**Правила № 129 ООН (усовершенствованные детские  
удерживающие системы)**

### **Предложение по проекту дополнения 8 к поправкам серии 01 к Правилам № 129 ООН (усовершенствованные детские удерживающие системы)**

**Представлено экспертом от Испании\***

Рис. 3

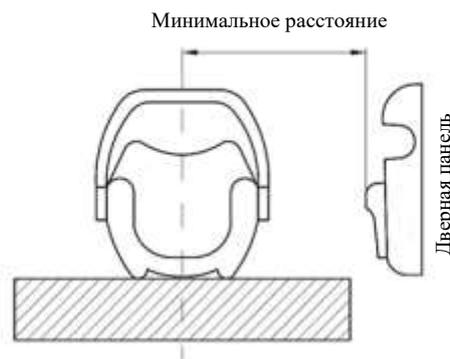
в случае каждого испытания первоначальное положение панели боковой двери, по которой производится удар, относительно стенда регулируется в соответствии с минимальным расстоянием между дверной панелью транспортного средства и центром места для сиденья, как это показано на рис. 3.
